*Паспорт доступности объекта социальной  
Инфраструктуры:  
СПб ГБПОУ «Медицинский техникум №2»  
192102, г. Санкт – Петербург, Волковский проспект, дом 106.*

**Заключение по результатам обследования  
на предмет доступности объекта социальной инфраструктуры  
для инвалидов и других маломобильных групп населения**

**Объект:** *СПб ГБПОУ «Медицинский техникум №2», 192102, г. Санкт – Петербург, Волковский про-  
спект, дом 106.*

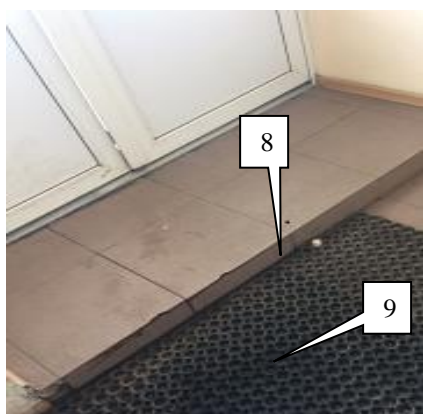
Фото	Не соответствие СП 59.13330.2012
	<p><b>Входная группа №1 (Главный вход).</b></p> <p>1. Отсутствует доступ для МГН категории «К». Рекомендовано предусмотреть бетонный пандус, либо другое механическое устройство, позволяющее осуществить доступ в учреждения для МГН категории «К» При монтаже пандуса необходимо предусмотреть поручни, <b>согласно п.5.2.15.</b> Вдоль обеих сторон всех пандусов и лестниц, а также у всех перепадов высот горизонтальных поверхностей более 0,45 м необходимо устанавливать ограждения с поручнями. Поручни следует располагать на высоте 0,9 м (допускается от 0,85 до 0,92 м), у пандусов – дополнительно и на высоте 0,7 м. Завершающие горизонтальные части поручня должны быть длиннее марша лестницы или наклонной части пандуса на 0,3 м (допускается от 0,27 до 0,33 м) и иметь не травмирующее завершение.</p> <p>2. Крыльцо находится в удовлетворительном состоянии, ступени частично разбиты.</p>

<p>3. Отсутствует предупредительное тактильное мощение, <b>что не соответствует 4.1.12.</b> Перед открытой лестницей за 0,8–0,9 м следует предусматривать предупредительные тактильные полосы шириной 0,3–0,5 м.</p> <p>4. Отсутствует контрастность краевых ступеней лестничного марша.</p>
	<p>5. Ширина в свету одной створки двери, составляет менее 0,90 м, на дверях отсутствует символ, указывающий их доступность для инвалидов, <b>не соответствует п. 5.1.6.</b> Высота существующего порога более 0,014 м.</p> <p>6. Отсутствует контрастная маркировка прозрачных полотен дверей. <b>Не соответствие п. 4.1. 10.</b> На прозрачных полотнах дверей следует предусматривать яркую контрастную маркировку высотой не менее 0,1 м и шириной не менее 0,2 м, расположенную на уровне не ниже 1,2 м и не выше 1,5 м от поверхности пешеходного пути. Дверные наличники или края дверного полотна и ручки рекомендуется окрашивать в от-</p>

7. Перед дверью отсутствует предупредительное мощение опасного участка пути. **Не соответствие п. 4.1.10.** Тактильные средства, выполняющие предупредительную функцию на покрытии пешеходных путей на участке, следует размещать не менее чем за 0,8 м до объекта информации или начала опасного участка, изменения направления движения, входа и т.п. Ширина тактильной полосы принимается в пределах 0,5–0,6 м.

8. При входе в учреждение, на пути следования в тамбуре, присутствует перепад высоты, что является травмоопасным для всех групп инвалидов и МГН. Рекомендовано предусмотреть бетонную скатку, либо устранить перепад высот в виде плавного перехода, с помощью металлических правил.

9. Существующие дренажная решетка не соответствует требованиям доступности, диаметр круглых ячеек превышает допустимое значение указанное в СП 59.13330.2012.

10. При входе отсутствует информационная тактильная мнемосхема (схема движения), что не соответствует п. 7.1.8. (Для инвалидов по зрению должна быть установлена информационная мнемосхема (тактильная схема движения), отображающая информацию о помещениях в здании, не мешающая основному потоку посетителей. Она должна размещаться с правой стороны по ходу движения на удалении от 3 до 5 м. На основных путях движения следует предусмотреть тактильную направляющую полосу с высотой рисунка не более 0,025 м. Альтернативным решением, рекомендовано в рамках ТСП предусмотреть сопровождение сотрудниками учреждения.

**Аудиовизуальные информационные системы.**

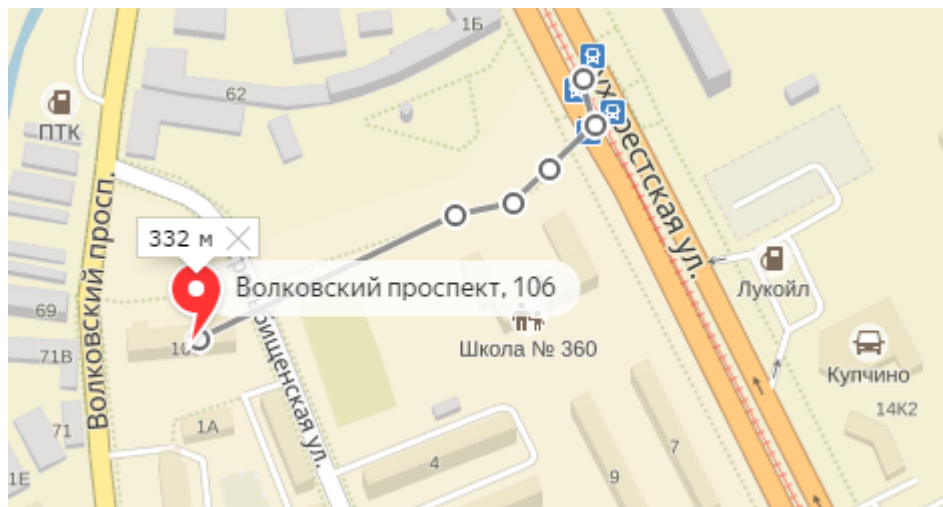
19. На всем пути следования, а также в доступных зонах для МГН отсутствует идентификация символов доступности и информативности что не соответствует п.5.5. Согласно п.5.5.1, доступные для МГН элементы здания и территории должны идентифицироваться символами доступности в следующих местах:

- парковочные места;
- зоны посадки пассажиров; входы, если не все входы в здание, сооружение являются доступными; места в общих санузлах;
- гардеробные, примерочные, раздевалки в зданиях, в которых не все подобные помещения являются доступными;
- лифты и другие подъемные устройства;
- зоны безопасности; проходы в других местах обслуживания МГН, где не все проходы являются доступными.
